Audi e-tron 高電圧バッテリーに関するコントロールユニットのプログラム改修

サービスキャンペーン通知日	2022年5月26日
不具合の内容	<p>① 高電圧バッテリー管理システムのコントロールユニットにおいて、プログラムが不適切なため、インフォテイメントディスプレイに表示される走行可能距離が実際に走行できる距離より約15km少なく表示されることがあります。そのため、高電圧バッテリーの容量を最大限使用することができないおそれがあります（一部、当該不具合に該当しない車両もあります）。</p> <p>② バッテリーモジュールコントロールユニットにおいて、プログラムが不適切なため、各バッテリーセル容量の調整機能がないため、最も弱いバッテリーセルを基準として制御されることがあります。そのため、バッテリーの充電が最適に行われずおそれがあります。</p>
改善の内容	①、②とも、対象となるコントロールユニットのプログラムを対策プログラムに書き換えます（①の不具合に該当しない車両は、②の不具合に対する作業のみ実施します）。

不具合発生箇所

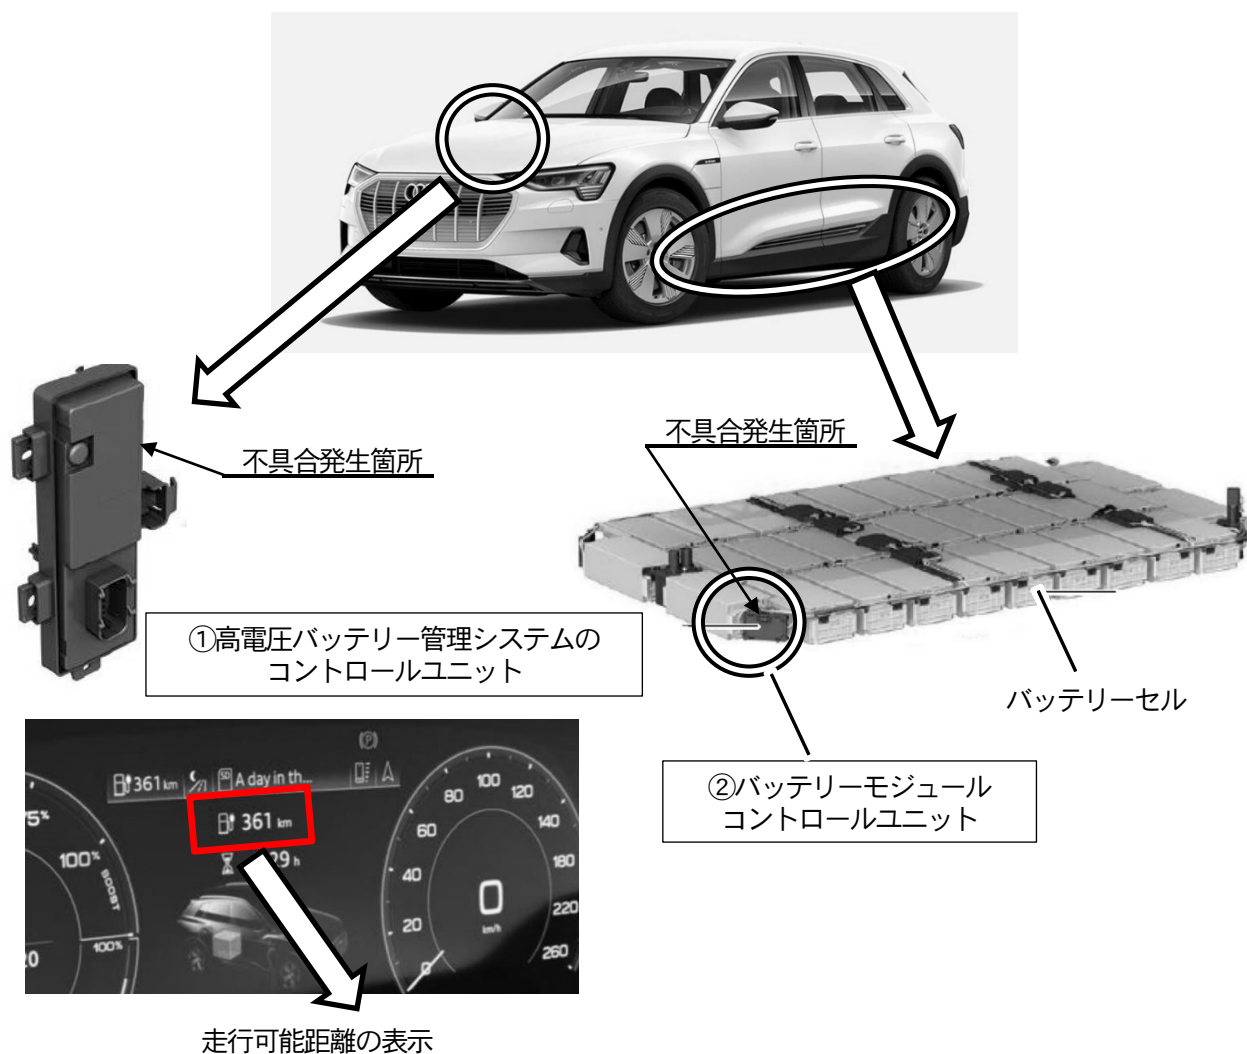
注： は、プログラムを更新する部品を示します。
